Keuringsverslag van een elektrische laagspanning- en zeer lage spanningsinstallatie

NIET CONFORM

Straatnaam Kerkstraat
Huisnummer 67
Busnummer
Postcode 9950
Gemeente Lievegem
Land België

Controlebezoek van een oude huishoudelijke elektrische installatie van een wooneenheid bij verkoop op vraag van de verkoper volgens (KB 08/09/2019) - AREI Boek 1- 8.4.2. en 8.2.1. en 4.2.4.3.

Afbeelding schakel- en verdeelbord:

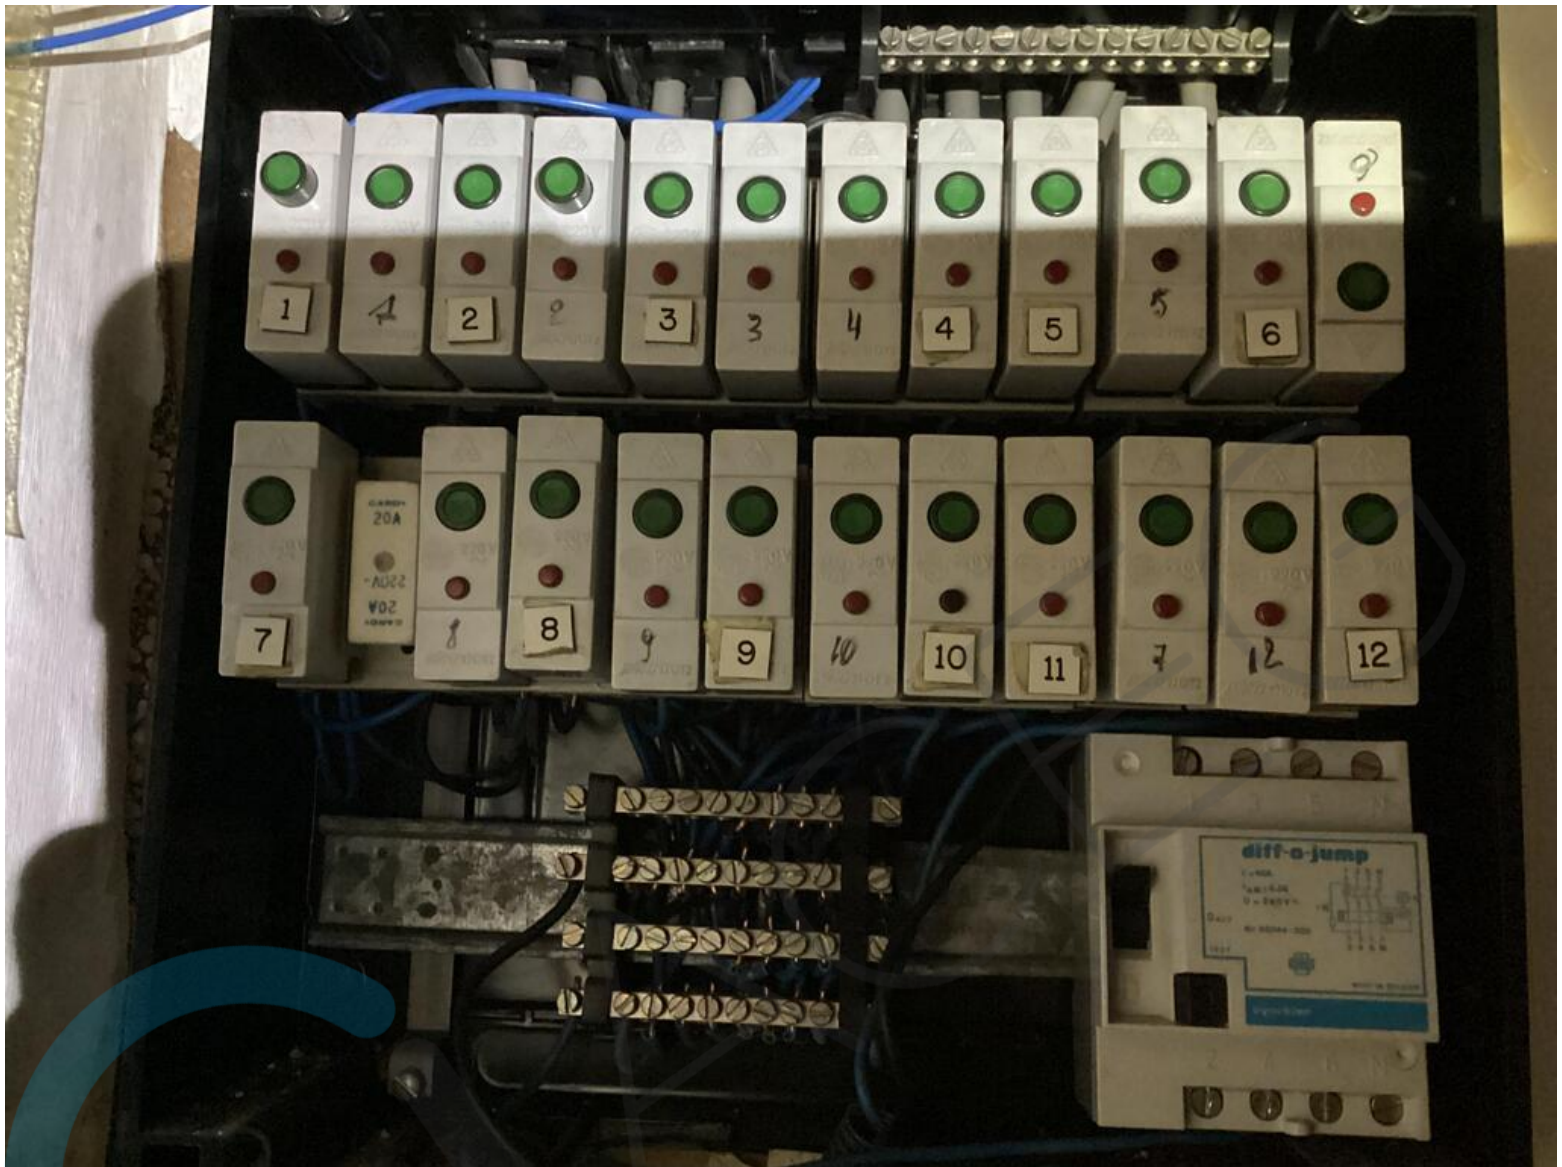
15.03 Verdeelbord is niet van klasse I of II. (Boek 1 Onderafdeling 5.3.5.1.A.)

15.07 Verdeelbord dient vervangen te worden, de beschermingsgraad tegen rechstreekse aanraking is onvoldoende. (Boek 1 Onderafdeling 4.2.2.3.)

15.09 De genaakbare, naakte onder spanning staande delen zijn onvoldoende afgeschermd. (Boek 1 Afdeling 5.1.4. en 4.2.2.3.)

15.10 Niet gebruikte invoeringen van het verdeelbord zijn niet correct of onvoldoende afgedicht. (Boek 1 Afdeling 5.1.4. en 4.2.2.3.)

15.11 Interne verbindingen en/of doorsnede van de verdeelrails en verbindingen in het bord zijn onvoldoende. (Boek 1 Onderafdeling 4.4.1.1. en 4.4.1.5.)

I: niet alle automaten zijn in de kast geïnstalleerd zie foto's
